Boletim Técnico nº 25

Data: 26/03/2024

Título: Alteração da fixação do rodizio no carrinho de aço inox

Figura 2: Modelo atual de fixação

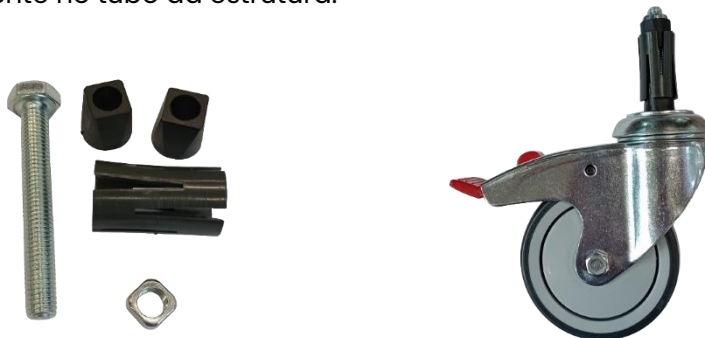
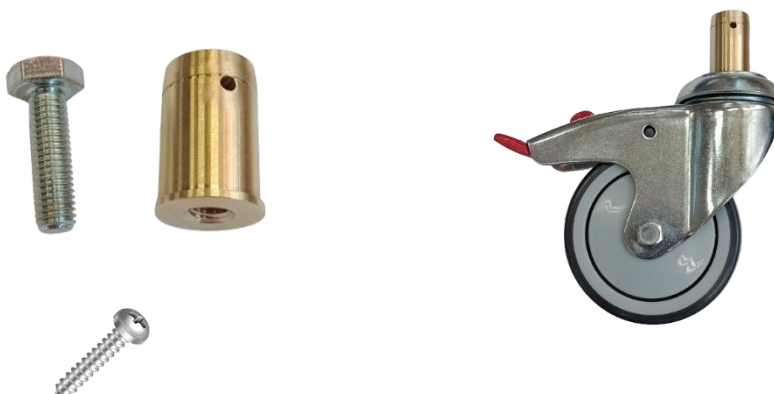
- 2. Identificação dos componentes nos modelos antigos:** Os equipamentos comercializados até setembro de 2023, contém o modelo de fixação representado abaixo na figura 1, no qual a fixação dos componentes é realizada através do encaixe do sistema com buchas plásticas fixadas internamente no tubo da estrutura:

OBS.: Este modelo antigo já está fora de linha e não é mais fornecido como reposição.

- 3. Identificação dos componentes nos modelos novos:** Os equipamentos comercializados a partir de outubro de 2023, contém o modelo de fixação representado abaixo na figura 2, no qual a fixação dos componentes é realizada através do encaixe do sistema com buchas internamente no tubo da estrutura, onde através de aperto no parafuso, são fixadas a bucha em latão com a roda e depois com a aplicação do parafuso lateral que garante uma melhor fixação da bucha com o tubo.

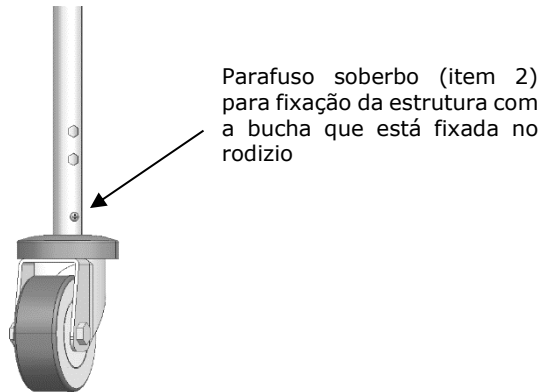
1º - Solicitar o conjunto para a conversão do produto:

2º - Encaixar a bucha (item 3) com o parafuso (item 1) no rodizio:

FIGURA 4

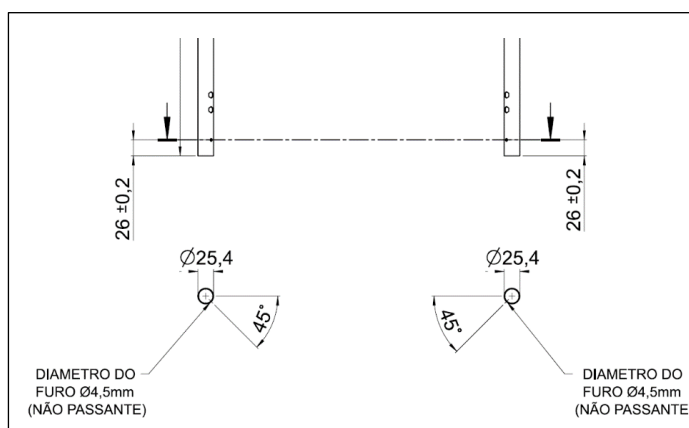
Ao instalar o sistema novo em um carrinho do modelo antigo, é necessário realizar uma furação na estrutura conforme desenho contido na figura 4 logo abaixo.

Local da furação nova na estrutura para prender a bucha por dentro (utilize uma broca para aço inox Ø 4,5)
